**Oggetto: richiesta di parere ai sensi dell'articolo 6 – comma 2 – del Regolamento regionale 9 novembre 2004, n. 6 e s.m.i., sul Piano Regolatore Cimiteriale del Comune di Palazzolo sull'Oglio integrato e aggiornato alla data di luglio 2021.**

**Oggetto : Parere di competenza all'aggiornamento al Piano Cimiteriale con contestuale modifica delle fasce di rispetto dei cimiteri di Palazzolo sull'Oglio (Capoluogo) e frazione di San Pancrazio.**

**Oggetto : Parere definitivo all'aggiornamento al Piano Cimiteriale con contestuale modifica delle fasce di rispetto dei cimiteri di Palazzolo sull'Oglio (Capoluogo) e frazione di San Pancrazio. Integrazioni protocollo n° 28569/2021 del 07.09.2021.**

Oggetto: parere igienico-sanitario relativo all'aggiornamento del Piano Cimiteriale del Comune di Palazzolo sull'Oglio con contestuale modifica delle fasce di rispetto dei cimiteri di Palazzolo sull'Oglio - Capoluogo e frazione di San Pancrazio.

Cimitero capoluogo  
Fasce di rispetto di progetto sovrapposta a Ortofoto  
scala 1:2000

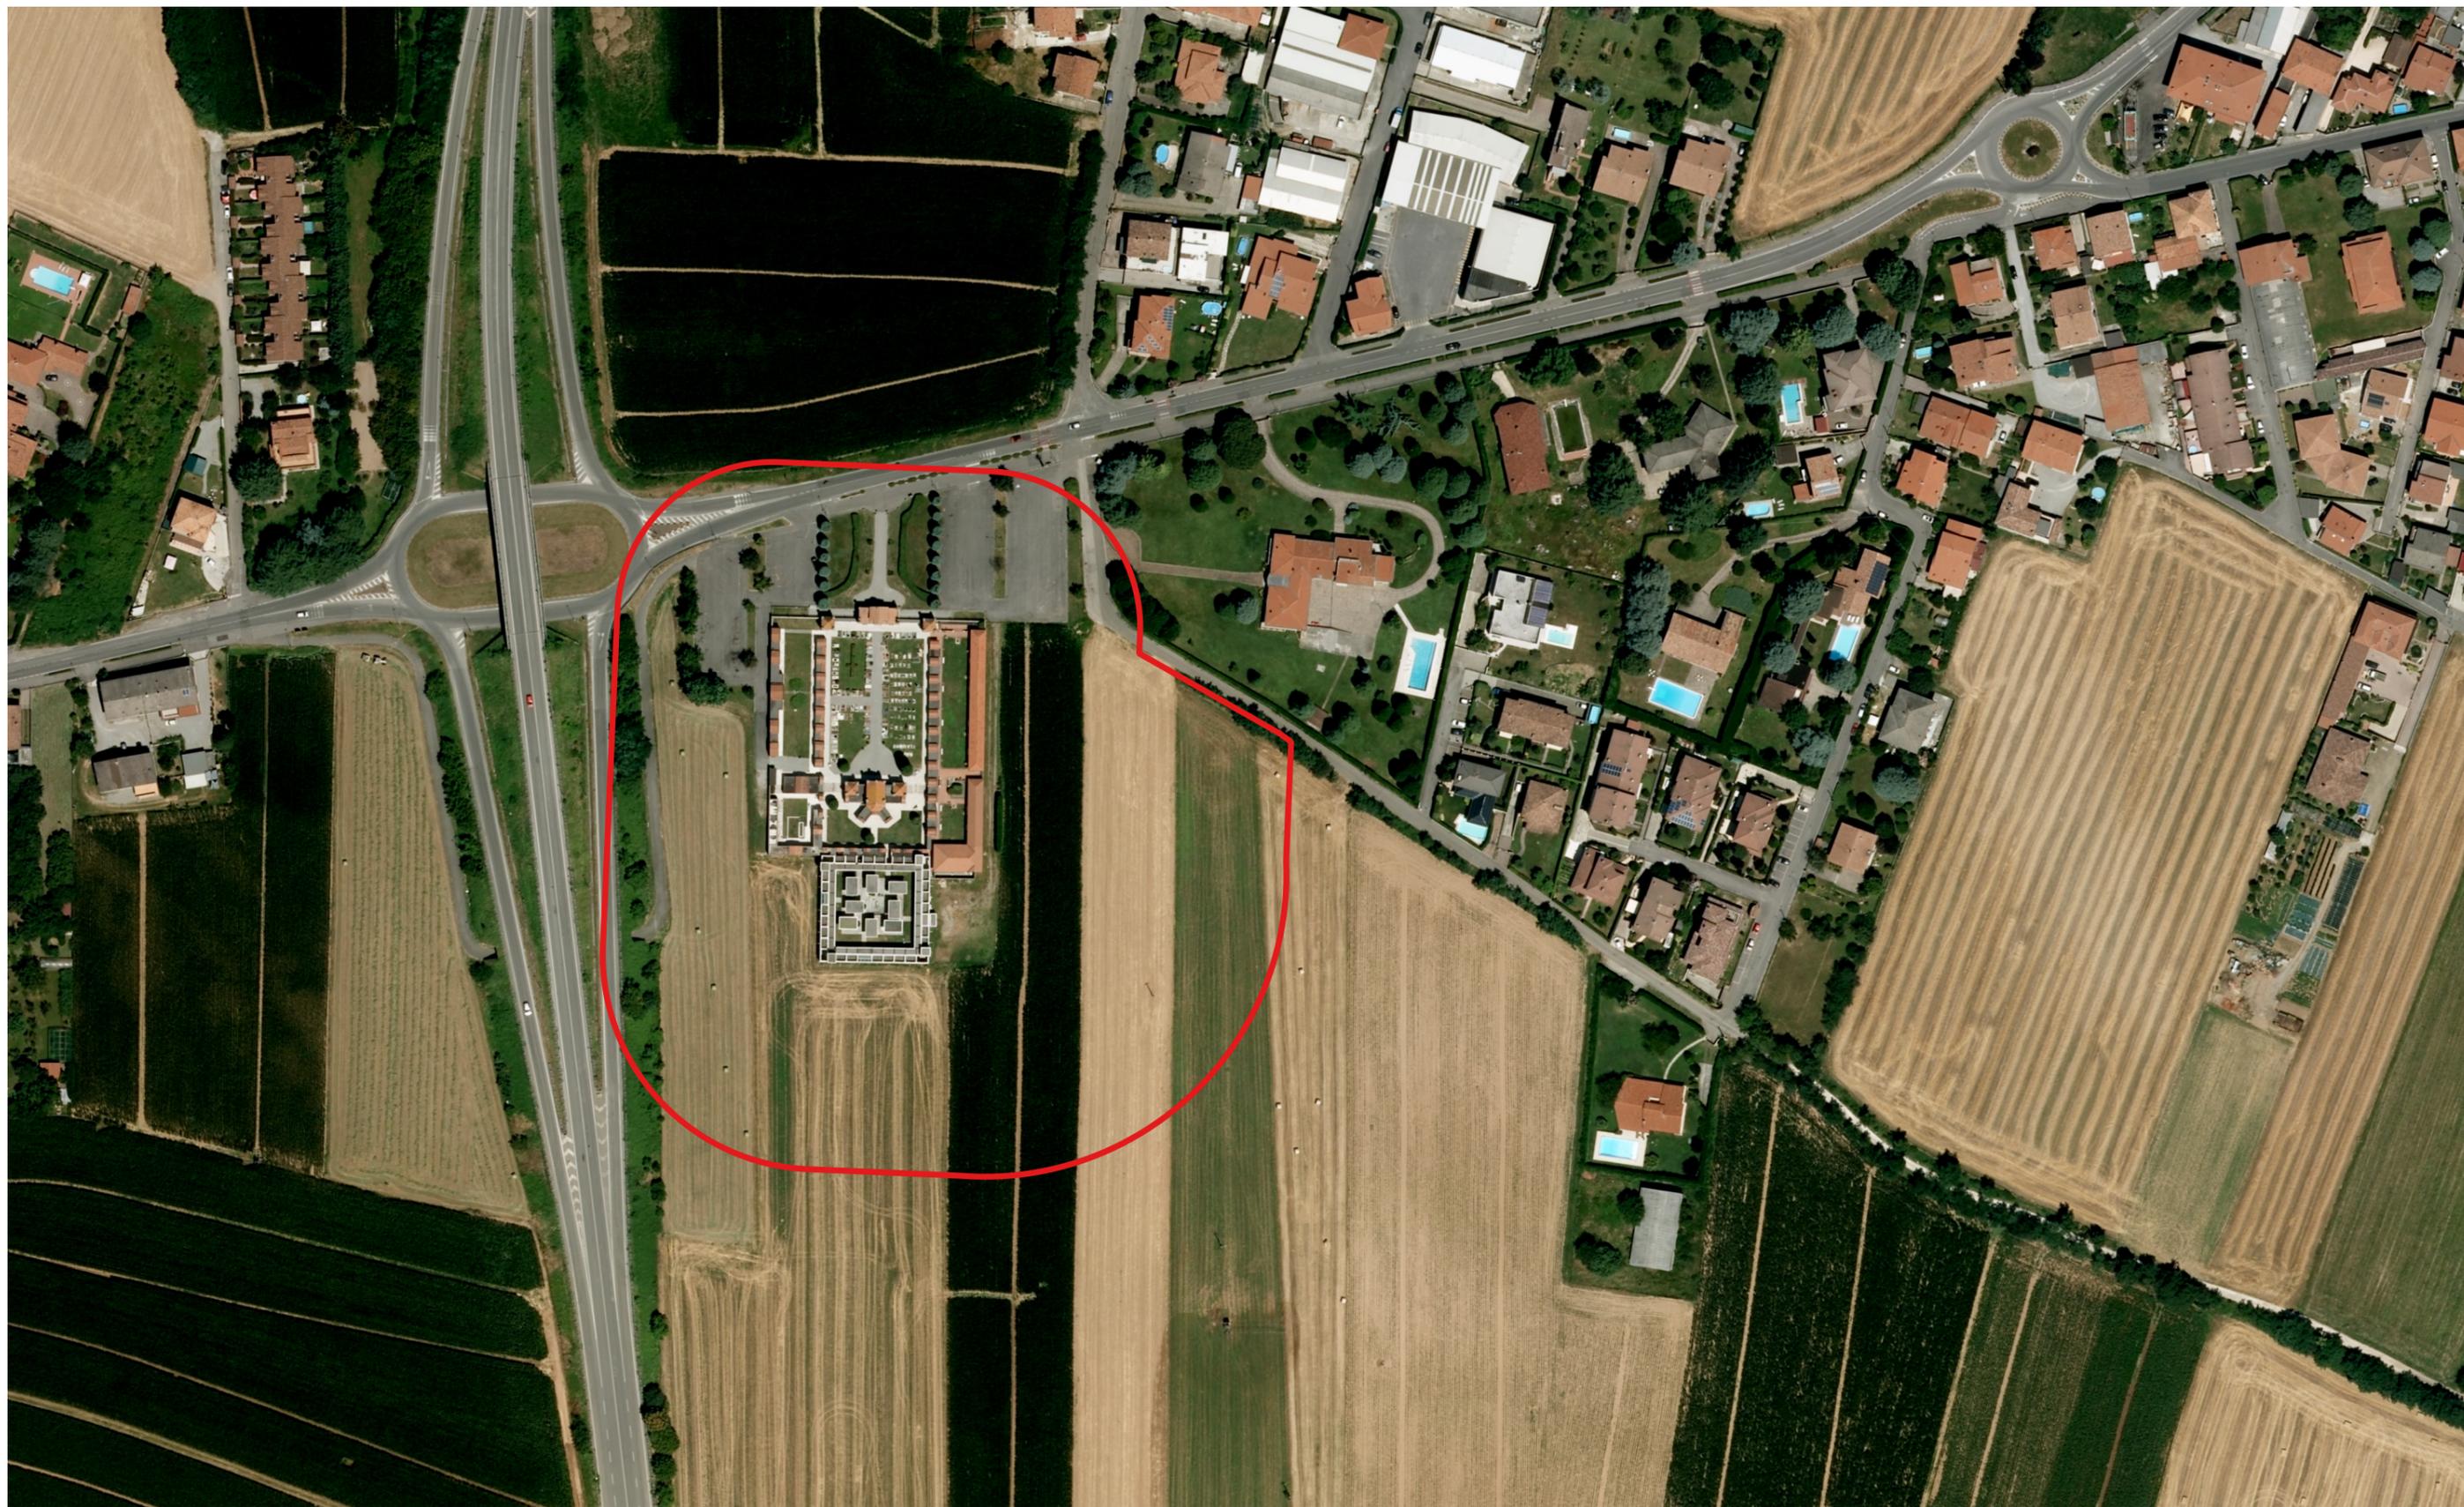
Si prende atto che la fascia di rispetto del cimitero del capoluogo conserva le dimensioni assentite dagli Enti competenti e in parte conseguenti all'ampliamento del camposanto che ha determinato la fascia di rispetto fino a 50 metri. In riferimento alla modifica proposta in lato ovest si prende atto della limitazione determinata dalla presenza della chiesetta e della strada. Si prende atto altresì che eventuali ampliamenti che si rendessero necessari si potranno realizzare all'interno dei due campi presenti all'interno del camposanto e che sono comunque realizzabili anche al punto di vista idrogeologico tombe ipogee.

**Cimitero del Capoluogo**  
**PROPOSTA MODIFICA FASCE**  
**DI RISPETTO CIMITERIALE**  
estratto aerofotogrammetria  
planimetria fasce rispetto autorizzate  
planimetria fasce rispetto con  
modifiche proposte

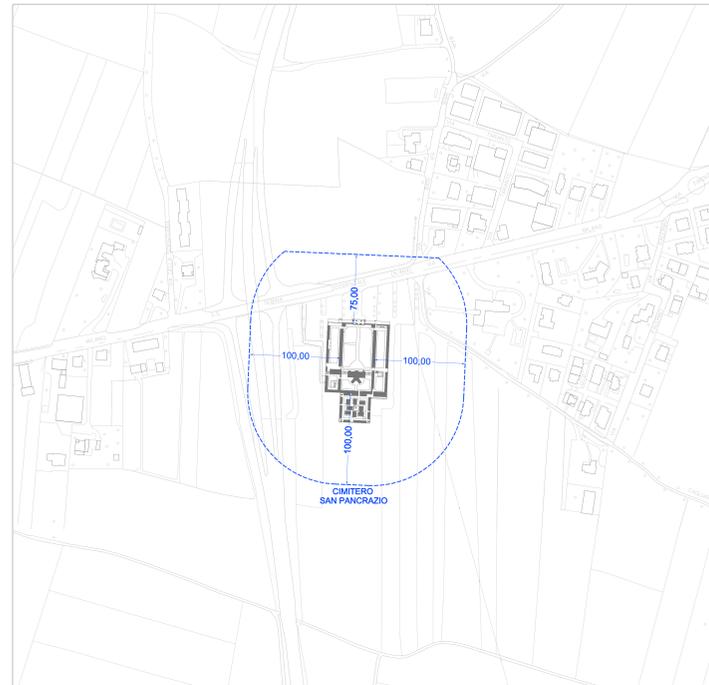
**Cimitero del capoluogo: Tavola 9**

50 metri su tutti i lati

**Cimitero di San Pancrazio**  
**PROPOSTA MODIFICA FASCE**  
**DI RISPETTO CIMITERIALE**  
estratto aerofotogrammetria  
planimetria fasce rispetto autorizzate  
planimetria fasce rispetto con  
modifiche proposte

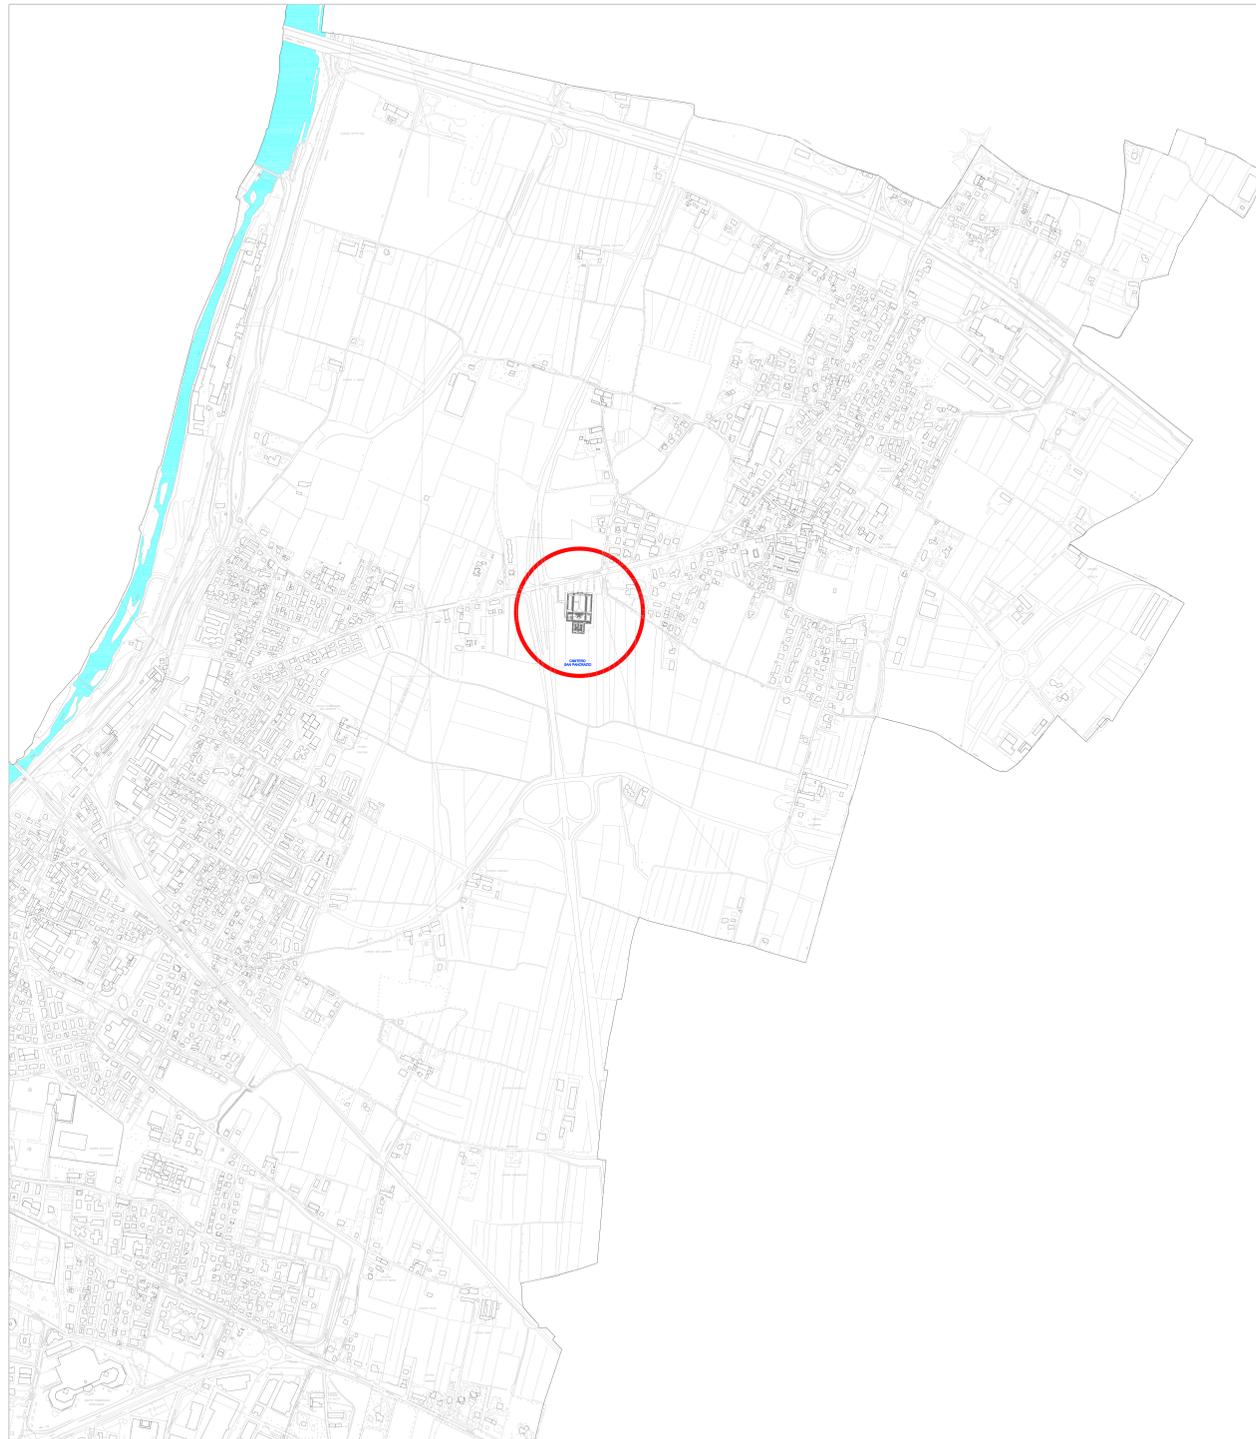
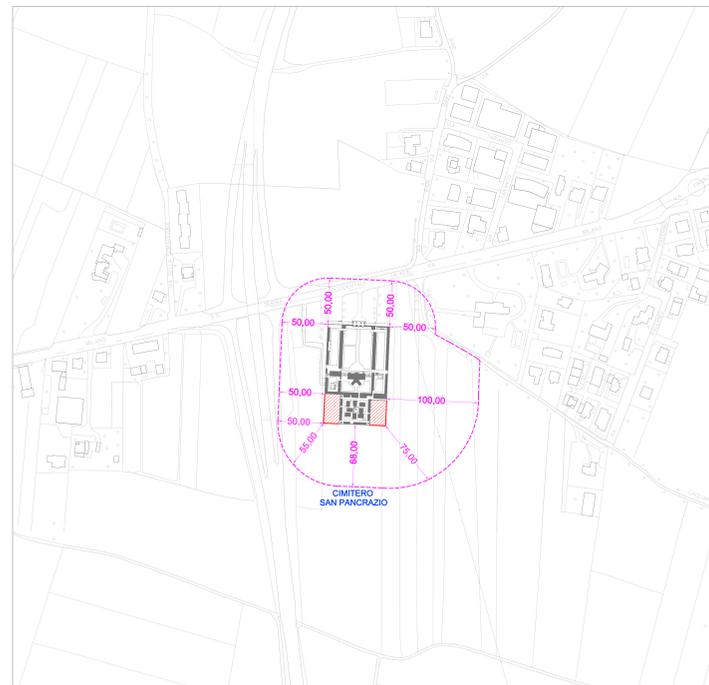
Ciò premesso si trasmette, in sostituzione della “Tav. 10: cimitero di San Pancrazio, proposta modifica fasce di rispetto cimiteriale - nuovo elaborato”, la “Tavola 10bis: cimitero di San Pancrazio, proposta modifica fasce di rispetto cimiteriale - nuovo elaborato”, sulla quale, a modifica della precedente previsione, in lato est del complesso cimiteriale, a sud del limite fisico della via Cagliari, si propone di mantenere la fascia di rispetto con profondità di 100 metri, anziché di 50 metri.

Pertanto, sul lato est del complesso cimiteriale, per il primo tratto, nel quale il cimitero risulta separato dall’abitato della frazione di San Pancrazio dalla via Cagliari, la fascia proposta è di 50 metri, mentre la stessa fascia si amplia a 100 m nella parte a sud della via Cagliari, fascia che poi si raccorda a quale già autorizzata in lato sud del complesso cimiteriale.

Per quanto concerne il Cimitero di S. Pancrazio si prende atto che la fascia di rispetto è stata ripermetrata e che sul lato parzialmente a confine con via Cagliari conserva il limite di 100 metri (Tav 10bis); sugli altri lati la fascia di rispetto sarà di 50 metri.

**Cimitero di San Pancrazio: Tavola 10bis**

- 50 metri sui lati nord ed ovest;
- 55 metri sul lato sud-ovest;
- 68 metri su lato sud;
- 75 metri sul lato sud-est;
- 100 metri sul lato est (a sud del limite fisico di Via Cagliari);
- 50 metri sul lato nord-est in corrispondenza del limite fisico di Via Cagliari.
